ZMĚNA Č.1
ÚZEMNÍHO PLÁNU

SENICE NA HANÉ

OPATŘENÍ OBECNÉ POVAHY Č. 1/2016

Změna č. 1 Územního plánu Senice na Hané

Zodp.proj.	Ing.arch. L. Fišerová	Vypracoval CAD	Ing.arch. L. Fišerová Roman Staněk	Zak.čís.	
Objednavatel	Obec SENICE NA HANÉ			Datum	06/2016
Akce	ZMĚNA Č.1 ÚZEMNÍHO PLÁNU SENICE NA HANÉ			Stupeň	ÚPD
				Měřítko	1 : 5 000
Název	HLAVNÍ VÝKRES			Výkres	I.2a

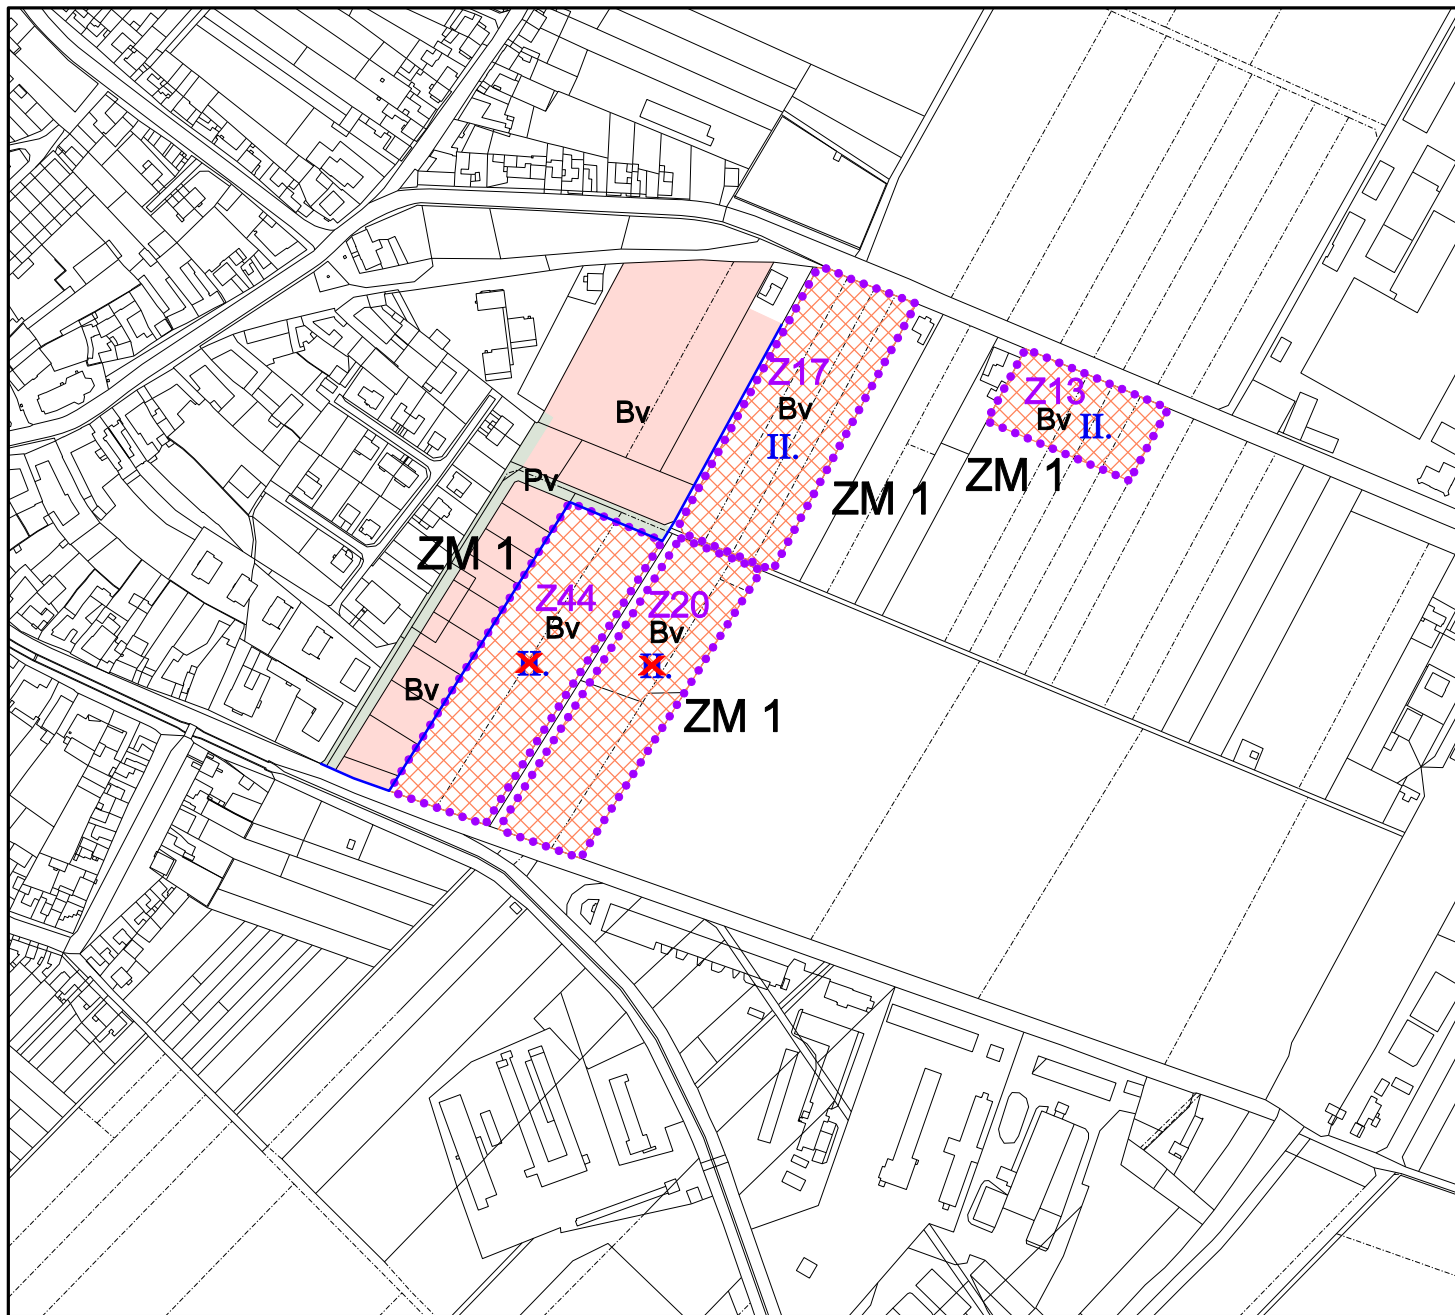
Změna etapizace se týká 48.858 m² a převádí plochy:

Z20 a Z44 o rozloze 27.444 m² z II. etapy do I. etapy,

Z1, Z13 a Z17 o celkové rozloze 21.414.m² z I. etapy do II. etapy.

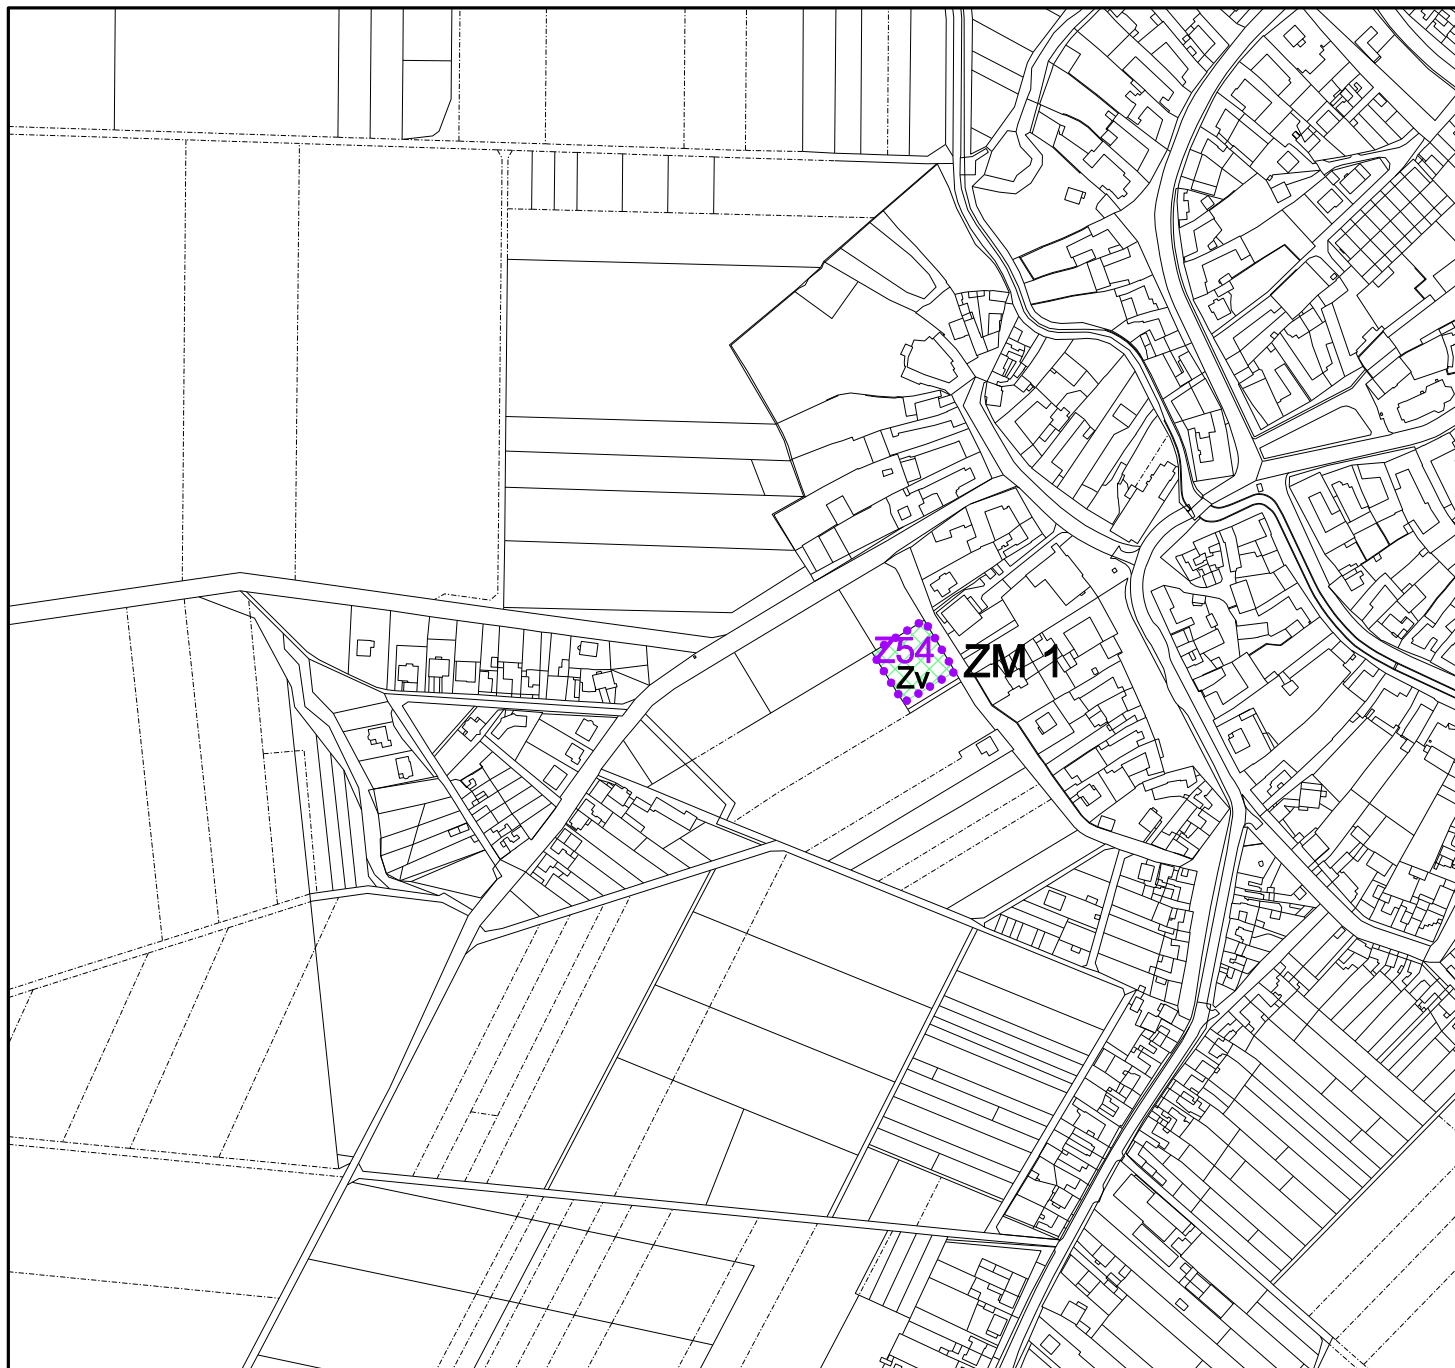
Dle definice zastavěného území (§58 odst. 3 SZ) splňují návrhové plochy **Z16** a **Z19** v k. ú. Senice na Hané požadavky na zařazení do zastavěného území. Z toho důvodu je nutné v rámci Změny č. 1 Územního plánu Senice na Hané aktualizovat zastavěné území formou opatření obecné povahy.

Změny ve vymezení zastavěného území jsou zachyceny v grafické části Změny č. 1 Územního plánu Senice na Hané – výkres č. I.2 Hlavní výkres.

Dle definice zastavěného území (§58 SZ) splňují návrhové plochy **Z19** a **Z16** požadavky na zařazení do zastavěného území.

Po aktualizaci zastavěného území v rámci Změny č.1 ÚP navazují rozvojové plochy **Z20** a **Z44** na zastavěné území obce.
